Viite/Referens Hedet-Björkliden tuulivoimahanke

Yhteysviranomaisen lausunto Hedet-Björklidenin tuulivoimahankkeen ympäristövaikutusten arviointiohjelmasta

Hankkeen nimi:	Hedet-Björkliden tuulivoimahanke
Hankkeesta vastaava:	PROKON Wind Energy Finland Oy, Yrittäjänkatu 13, 65380 Vaasa
Hankkeesta vastaavan YVA-konsultti:	Ramboll Finland Oy, Ruukintie 54, 60100 Seinäjoki
Yhteysviranomainen:	Etelä-Pohjanmaan elinkeino-, liikenne- ja ympäristökeskus, Torikatu 40, 67101 Kokkola
Arviointiohjelma saapunut:	5.11.2013

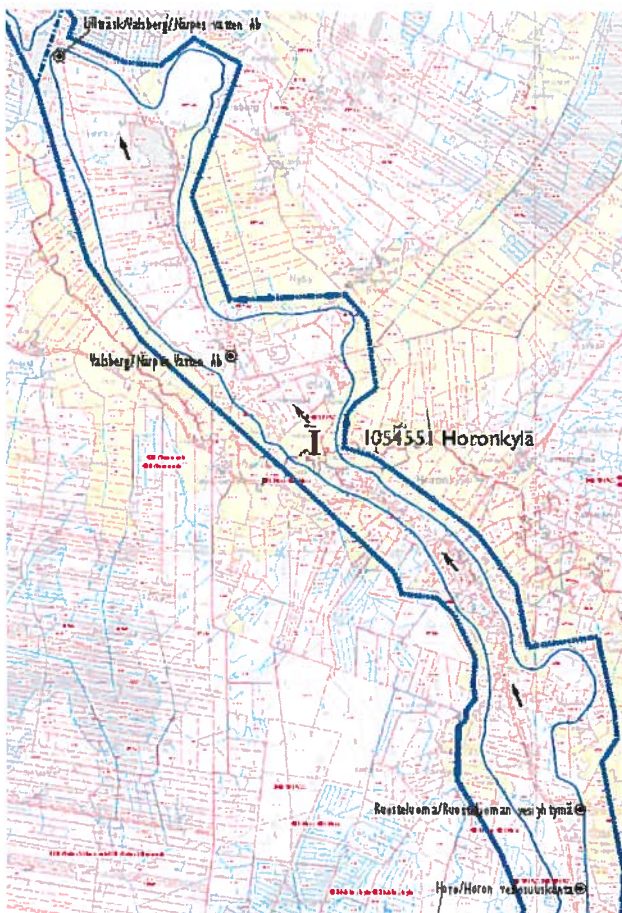
Jos sähkönsiirrossa valtakunnanverkkoon päädytään vaihtoehtoon 1, ei sähkölinjalle satu pohjavesialueita. Toisessa vaihtoehdossa mahdollinen uusi 400 kV:n sähköasema rakennetaan Kristiina-Tuovila linjan varteen. Tässä tapauksessa linja tulisi mahdollisesti kulkemaan harjujakson Horonkylä-Jämnåsen-Källmossa läpi.

Mahdollista uutta 400 kV:n sähkölinjaa suunniteltaessa tulee ottaa huomioon em. pohjavesialueet. Perustuvaiheessa pylväiden betoniset peruselementit ja pylvästä tukevat harusankkurit kaivetaan pylväspaikoille roudattomaan syvyyteen. Pylväsvälit ovat maaston profiilista ja jännitetasosta riippuen noin 200–400 metriä. Tarvittaessa perustuksia vahvistetaan paaluttamalla tai maanvaihdoilla. Sähkölinjan rakentamisessa pohjavesialueilla, etenkin pylväiden perustusten ratkaisuissa on otettava huomioon pohjaveden pilaamiskiello (YSL 8 §).
